Strammerullens konstruktionsændring 531 0779 10

531 0779 10

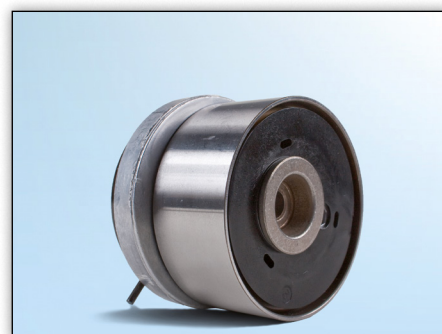
Efter en videre og løbende udvikling af vores produkter har vi ændret strammerullens konstruktion 531 0779 10.

Nærværende serviceinformation viser optiske forskelle (se figur 1-4) på begge versioner.

Til at dreje excentrikken skal man bruge en nøgle til indvendig sekskant (6mm) til at stramme tandremmen med en ændret strammerulle.
